„Rekonstrukce centrálních šaten v objektu B“

VYSVĚTLENÍ ZADÁVACÍ DOKUMENTACE

Vysvětlení zadávací dokumentace (7)

D12	1		1970	800	P	OCELOVÁ ZÁRUBEŇ PRO ZDĚNÉ K-CE tl. zdíva 150mm	OCELOVÝ PLÁŠŤ, VYPLNĚNÝ IZOLANTEM MIN. VLNOU	KOVOVÁ KLIKA/KLIKA ROZETA PRO CYLINDRICKOU VLOŽKU	OCELOVÁ ZÁRUBEŇ RAL 7004 DVEŘNÍ KŘÍDLO RAL 7037	DVEŘE S POŽÁRNÍ ODOLNOSTÍ EI30 DP1-SC3
-----	---	---	------	-----	---	---	--	---	--	---

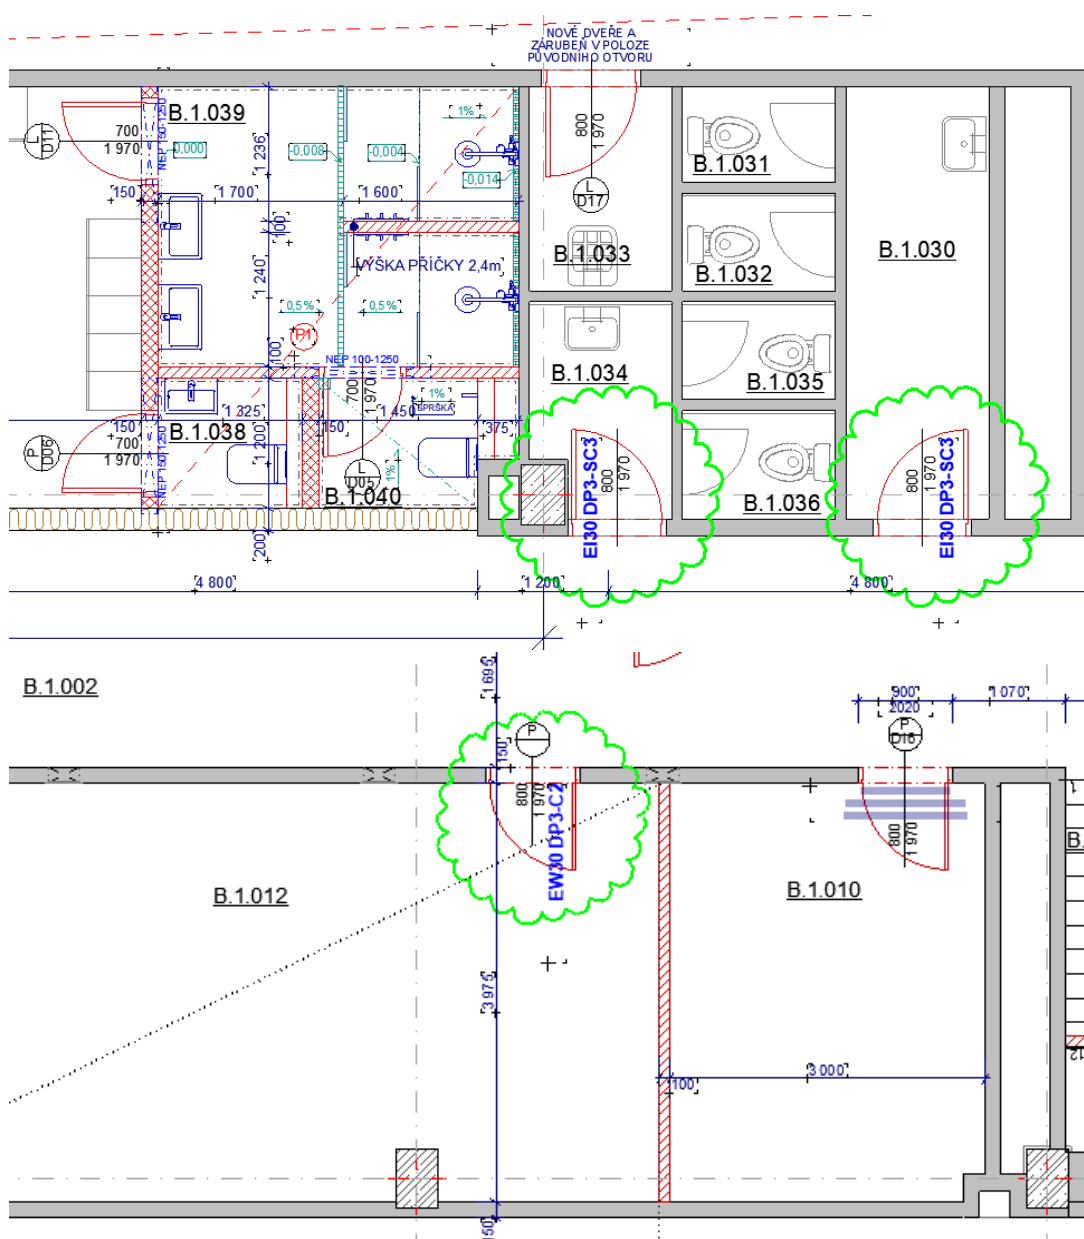
Dotaz č. 27: Vnitřní dveře: Tabulka výplní vnitřní dveří +púdorys 1N.P. požaduje u pozice D12 dveře s požární odolností DP1-SC3 nemůžou být v provedení HPL laminát jak je uvedené v popisu výrobku i ve VV dveře s požadavkem DP1 jsou vždy ocelové žádáme o provedení úpravy VV.

Dotaz č. 28: vzhledem k tomu, že se mění výkaz výměr,tak mám dotaz ohledně dveří D12, které jsou podle pož.značení kovové (ozn. Dveře s PO EI30 DP1-SC3),ale v rozpočtu jsou součástí položky č.67, které jsou dřevěné. Cena kovových požárních dveří je úplně jiná.

Odpověď č. 28: Kovové požární dveře mají ocelový plášť dveřního křídla, které je vyplněno izolantem – minerální vlnou.

OPRAVENO ve výpise výrobků
